福建中州新材料科技有限公司高端氟新材料项目总平图（一期第四批变更前）

总平面及竖向布置图

福建中州新材料科技有限公司高端氟新材料项目总平图（一期第四批变更后）

- (一期第四批)主要平面及总图调整
- 1、废水处理站建筑面积不变，建筑占地、构筑占地、计容面积调整。
 - 2、一期管廊及管线构筑占地面积、计容面积调整。增设二期管廊待二期建设。
 - 3、地磅构筑占地面积、计容面积调整。
 - 4、取消厂区西北侧地磅和西北角装卸出入口。
 - 5、厂区建构筑物一览表相应调整。
 - 6、项目一期第四批主要技术经济指标表相应调整。
 - 7、厂区主要技术经济指标相应调整。
 - 8、本批次建设单体坐标微调。

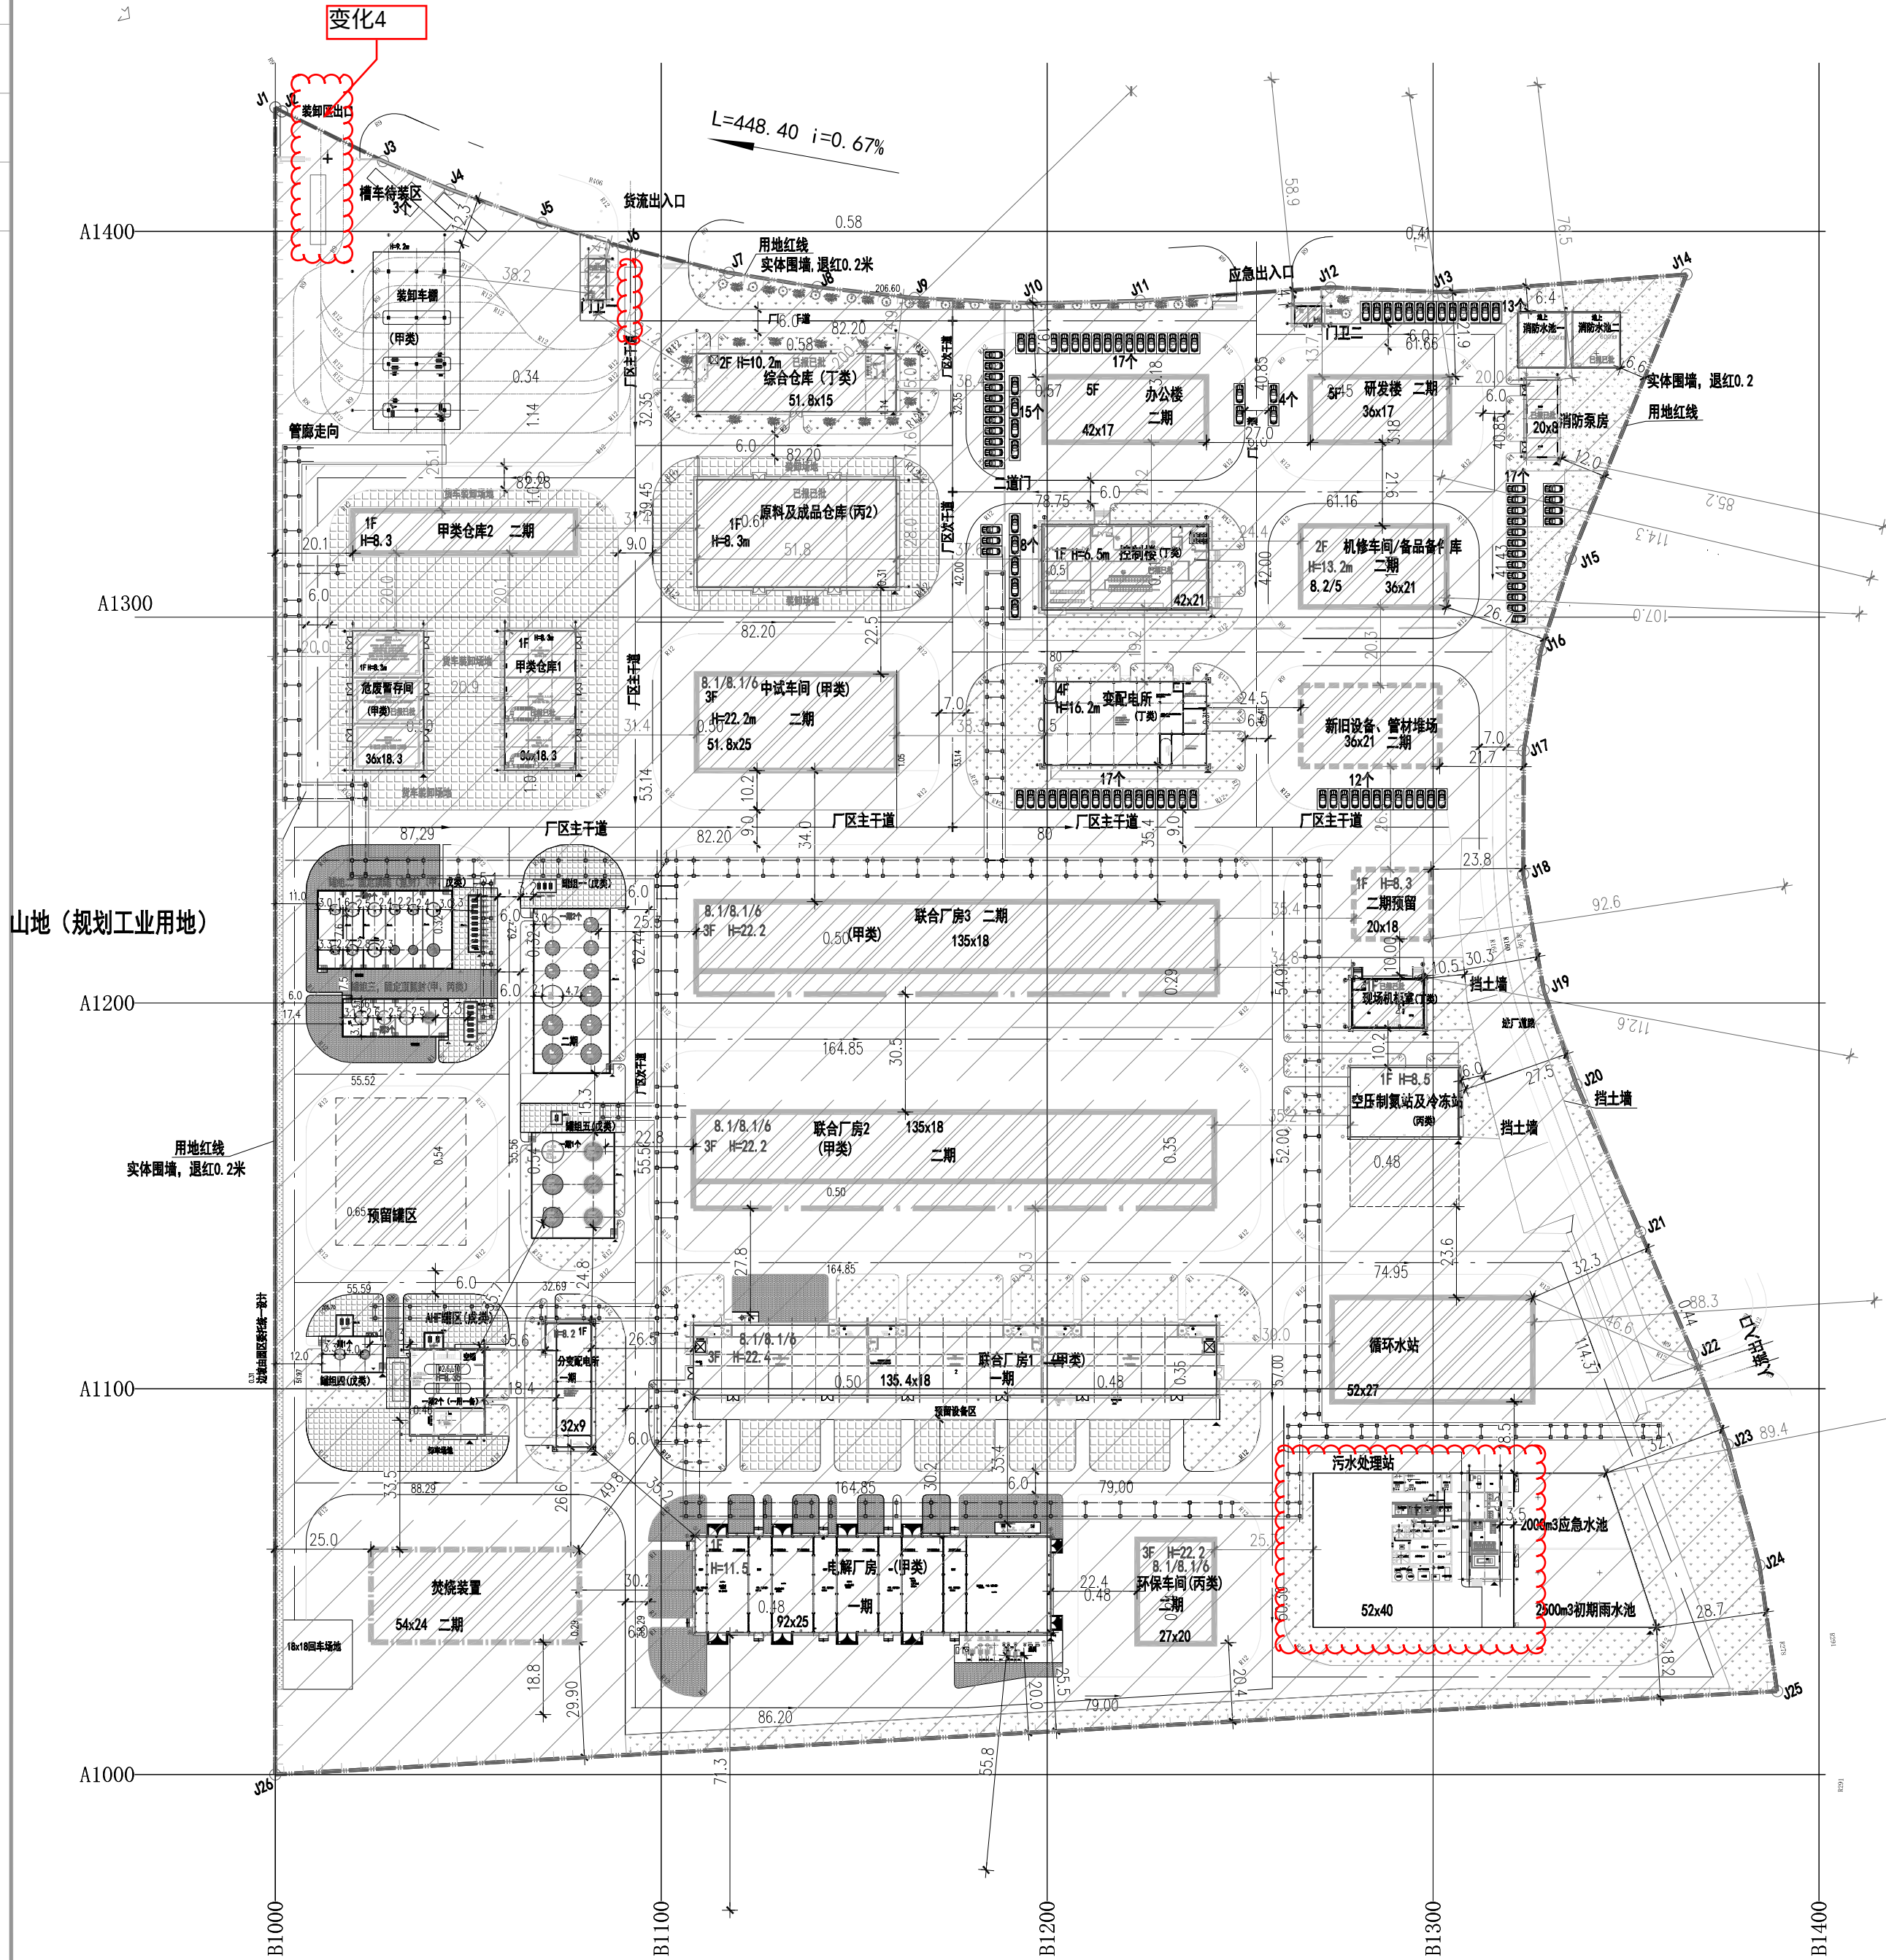
变化1-3

变化6 项目一期第四批主要技术经济指标表

变化7 厂区主要技术经济指标

变化5
